**RÉPONSES D'HYDRO-QUÉBEC DISTRIBUTION
À LA DEMANDE DE RENSEIGNEMENTS N° 1
DE LA RÉGIE**

THÈME 1 - ENTENTE D'INTÉGRATION ÉOLIENNE

THÈME 2 – SERVICE DE RÉGULATION DE LA FRÉQUENCE

Figure 1
Performance historique de la régulation de fréquence au Québec

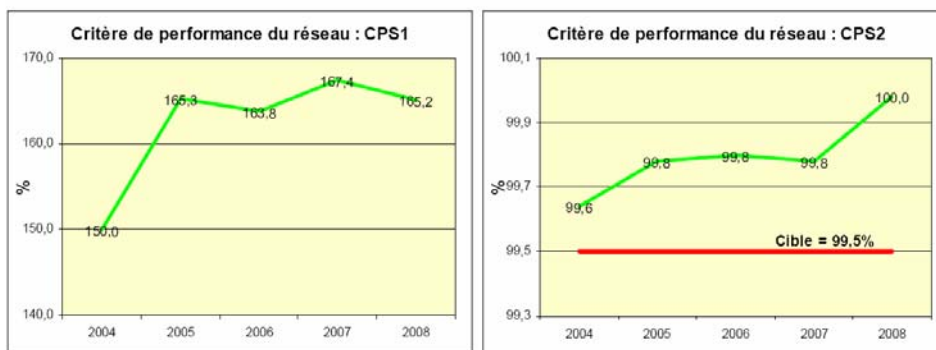
Tel qu'illustré à la Figure 1, TransÉnergie maintient son score CPS 2 proche de la valeur idéale alors que le score CPS1 a toujours été largement supérieur à 100. [...]

La figure 1 montre que les valeurs de CPS1 et de CPS2 obtenues au Québec sont très supérieures aux performances minimales exigées par le North American Electric Reliability Corporation (NERC).

- 3.3 Veuillez commenter la pertinence des critères de performance CPS1 et CPS2 alors qu'au Québec l'ACE est privé de sa composante ΔI ($\Delta I = 0$).

- 3.4 Veuillez expliquer le choix d'une hausse, pour le Québec, de la cible du CPS2 de 90 % à 99,5 %.

- 3.5 Veuillez expliquer le choix du maintien de la cible CPS1 à 100 % pour le Québec, compte tenu notamment que la cible CPS2 a été haussée de 90 % à 99,5 %.

Les critères CPS1 et CPS2 sont présentement régis par les normes de fiabilité du NERC et leur application est normalisée, même dans le contexte où la composante ΔI est fixée à zéro :

La cible de 90% est celle requise par le NERC. Par contre, Hydro-Québec TransÉnergie a toujours obtenu un résultat supérieur à 99%. En tenant compte de sa performance passée, l'entreprise a choisi de fixer une cible à 99,5% pour ses propres indicateurs. Cette cible permet également à TransÉnergie d'éviter une dégradation du réseau en cas d'événements.

La cible actuelle de l'unité CME pour le critère CPS1 est également plus élevée que le minimum requis par le NERC. Elle se situe à 163%.

Figure R-4.1a
Production éolienne et programmes avec et sans rampes de transition

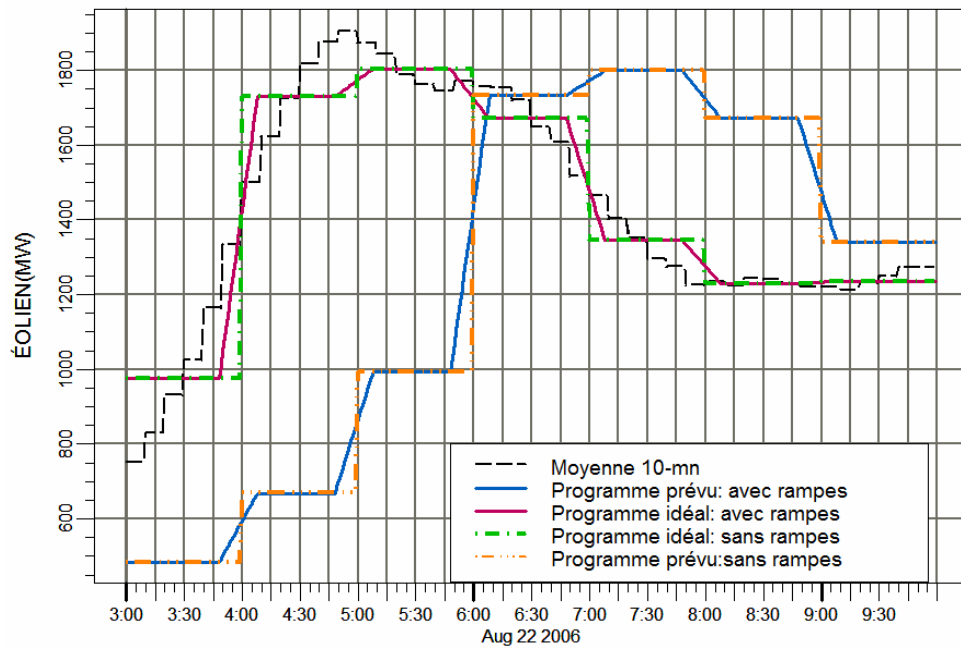
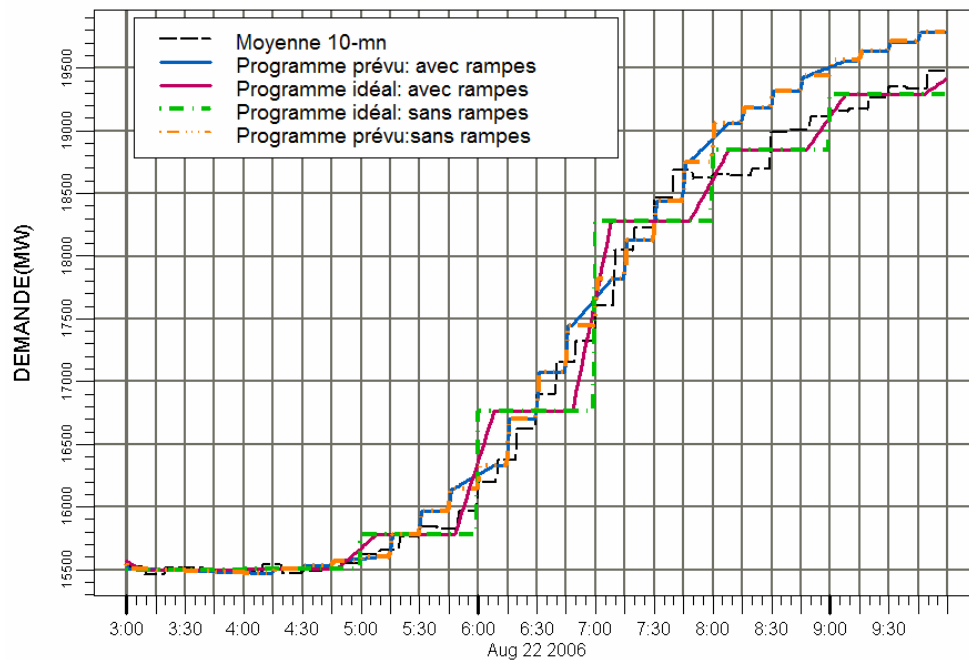
- 4.1 Veuillez préciser si les citations des pages 8, 10 et 11 impliquent que l'analyse effectuée ne prend pas en considération les besoins de réglage de fréquence durant l'intervalle compris entre la 50^e minute de l'heure et la 9^e minute de l'heure suivante.

Dans l'affirmative, veuillez commenter les impacts de ce choix méthodologique sur l'évaluation des besoins de réglage de fréquence.

Dans la négative, veuillez fournir un exemple permettant de visualiser les hypothèses utilisées pour la simulation des besoins réguliers du Distributeur réels (BRD), le programme prévu, le programme idéal et la production éolienne.

Les citations des pages 8, 10 et 11 n'impliquent aucunement que l'analyse des besoins de suivi intra-horaire de la charge exclut l'intervalle entre la 50^e minute de l'heure et la 9^e minute de l'heure suivante.

En effet, la définition du suivi intra-horaire donnée au tableau 1 (page 7) s'applique indistinctement à toutes les minutes, incluant celles comprises entre la 50^e minute d'une heure jusqu'à la 9^e minute de l'heure suivante. De plus, à la page 12, on lit : « les besoins en suivi intra-horaire correspondent à la différence entre les courbes bleue et noire ». Ici encore, nulle mention n'est faite d'un traitement différent entre les minutes de l'heure.

Le traitement particulier de l'intervalle compris entre la 50^e minute de l'heure et la 9^e minute de l'heure suivante ne s'applique qu'à la modélisation du programme intra-horaire. L'insertion d'une rampe de transition vise à éviter les discontinuités lors de la transition d'une heure à l'autre et ainsi, mieux refléter les comportements réels. Ainsi, les figures R-4.1a et R-4.1b reprennent la figure 3 de l'étude en référence et présentent une comparaison des programmes avec et sans rampes de transition. Il est possible d'y noter la présence de discontinuités artificielles, lors de la transition d'une heure à l'autre, dans les programmes sans rampes de transition.
